Teil I: Installation einer fest eingebauten Betankungsanlage im Rumpf
Teil II: Rückführung der Flügeltankentlüftung in den Rumpftank

Gegenstand: Fest eingebaute Betankungsanlage
Betroffen: Alle ASH 26 E
Dringlichkeit: Keine, bei Bedarf auf Wunsch des Kunden.

Gegenstand: Rückführung der Flügeltankentlüftung in den Rumpftank

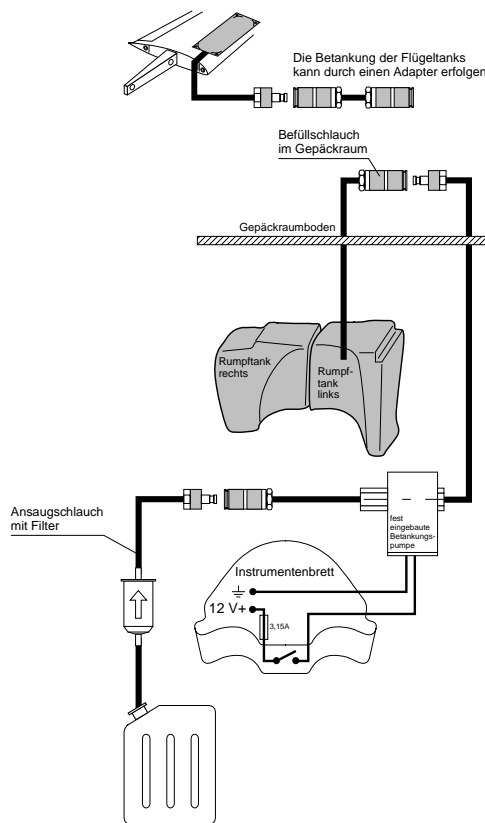
Wahlweise können die Komponenten der externen Betankungsanlage des Kraftstoffsystems auch fest im Rumpf eingebaut werden. Zwei Versionen werden dabei unterschieden:

1. Betankungspumpe hinter Barographenkasten in Rumpfröhre

Die Betankungspumpe sitzt hinter dem Barographenkasten. Die Kraftstoffleitung wird brandgeschützt hinter der Motorraum-Seitenwand nach vorn zum Gepäckraum geführt. Hier kann die Betankungsanlage mit dem serienmäßig vorhandenen Befüllschlauch verbunden werden. Die Anschlusskupplung für den externen Ansaugschlauch mit Filter befindet sich im Barographenkasten.

2. Betankungspumpe vor Brandspant

Die Betankungspumpe sitzt vor dem Brandspant im Bereich der Steuerung. Die Kraftstoffleitung wird zum Gepäckraum geführt. Hier kann die Betankungsanlage mit dem serienmäßig vorhandenen Befüllschlauch verbunden werden. Die Anschlusskupplung für den externen Ansaugschlauch mit Filter befindet sich, von unten durch die Fahrwerksöffnung zugänglich, an der hinteren Abschlusswand des Fahrwerkraumes. Eine Abdeckung schützt die Anschlusskupplung vor Verschmutzung. Zusätzlich wird die Anschlusskupplung mit einem Staubstecker verschlossen.

Die Betankungspumpe wird über einen Schalter im Instrumentenbrett eingeschaltet. Die Betankung der Flügeltanks erfolgt mit Hilfe eines Adapters.

Material und Zeichnungen: 268.62.9006 „Einbau Betankungsanlage (Sonderausführung)“

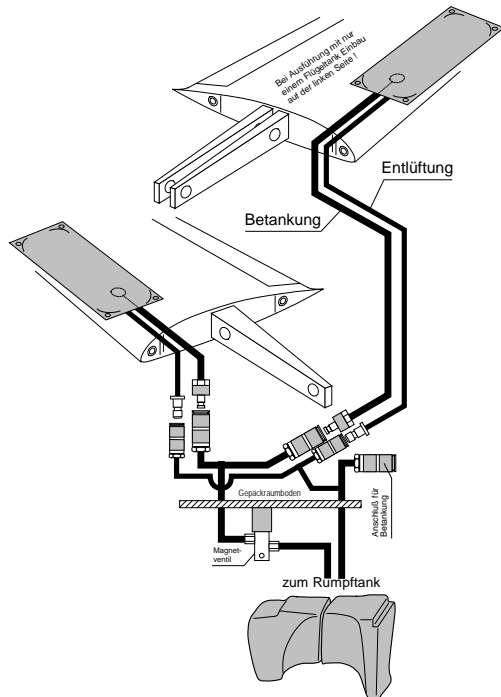
Werden die Flügeltanks beim Betankungsvorgang versehentlich überfüllt, könnte Kraftstoff über die Entlüftung an der Endrippe des Innenflügels nach außen entweichen, der aus Umweltgründen aufgefangen werden müsste. Um dies zu vermeiden, kann die Entlüftungsleitung in den Rumpftank zurückgeführt werden. Diese Leitung benötigt aber eine Trennstelle am Rumpf-Flügel-Übergang, die bei jeder Montage zusätzlich angeschlossen werden **muß**. Durch die Verwendung andersartiger Kupplungen ist eine Verwechslung mit den bisherigen Flügeltankanschlüssen ausgeschlossen.

Material und Zeichnungen: 268.62.9005 „Flügeltankentlüftung, Rückführung Rumpftank“
